公告号: A23-065

### PS3V系列开关电源之规格变更

PS3V 系列开关电源: 所有产品

当前产品标签	变更后产品标签

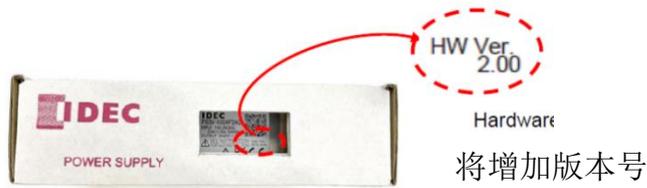
修改后的产品将在其产品标签上显示版本代码“HW Ver. 2.00”

您可以从产品包装的侧面查看产品标签，如下所示：
